Ontwerpbesluit Verlenen ontheffing

Aanvraag wijzigen ontheffing
soortbescherming

Apeldoorns kanaal tussen keersluis het Bastion in
Hattem en het Kloosterbos in Wapenveld

Verbetering van de IJsseldijk

Vindplaats (rode stip), te kappen sleedoornstruweel (lichtgroen, 100 en 90 meter) en compensatie.

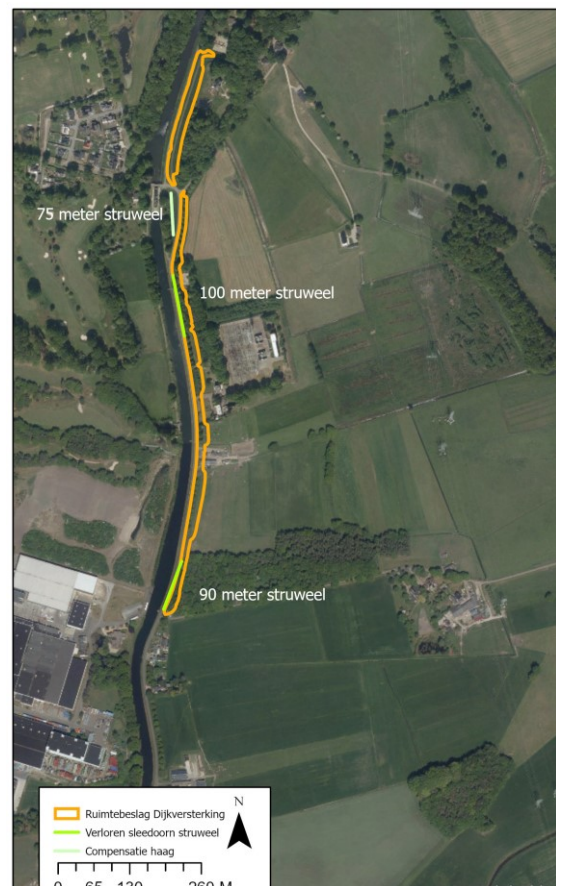
Aanvankelijk was de sleedoornpage niet in beeld bij het onderzoek, waarbij de ndff in februari 2018 was geraadpleegd, maar achteraf bleek dat er in november 2018 in de ndff, één waarneming van één eitje van de sleedoornpage werd vermeld. Dit eitje is gevonden in een strook van 10 meter breed die gekapt wordt voor het dijktracé.

- Aanleggen van een nieuwe haag/singel, van 75 meter lang en 2 meter breed, nabij de Hezenbergersluis, minder dan 100 meter ten noorden van de 100 meter lange te kappen struweelstrook met sleedoorn in “bosperceel noord”. De haag zal elke drie tot vijf jaar gesnoeid worden om geschikt leefgebied te blijven vormen voor de sleedoornpage;

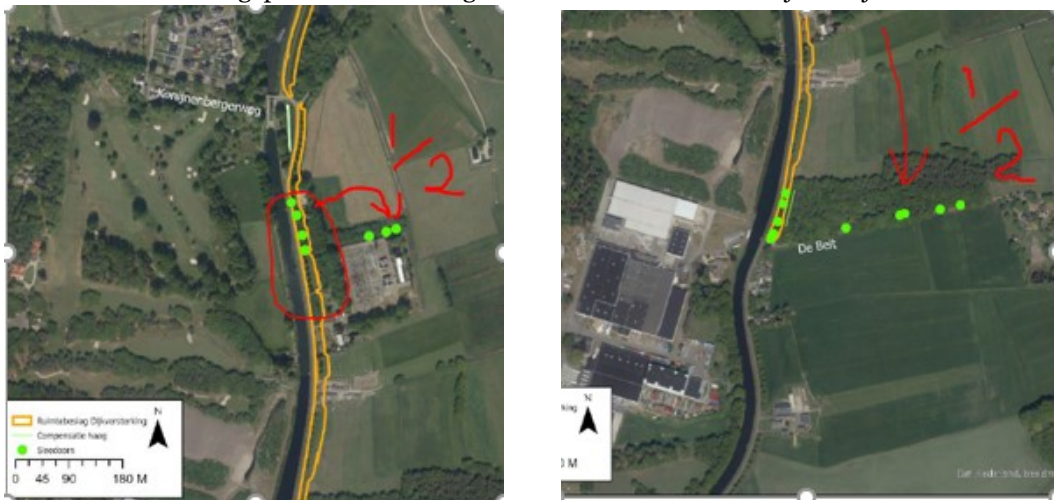
30. Indien er bij de noordelijke locatie géén eitjes in de overblijvende sleedoornstruwelen aanwezig zijn, dan dient de helft van de verwijderde takken met sleedoorn eitjes van de noordelijke locatie te worden geplaatst in de overige sleedoorns in het noordelijke bosje. De andere helft

van de verwijderde eitjes dient met tak te worden verplaatst naar de zuidelijke locatie met sleedoorns (De Belt, zie afbeelding) en daar worden aangebracht in de sleedoorns die verspreid aan de bosrand staan. Eventueel gevonden sleedoornpage-eitjes van locatie De Belt, of elders, dienen bij locatie de Belt in de overblijvende sleedoorns te worden geplaatst. Bij het aanbrengen van eitjes moet zorgvuldig worden omgegaan met mogelijk al aanwezige sleedoornpage-eitjes.
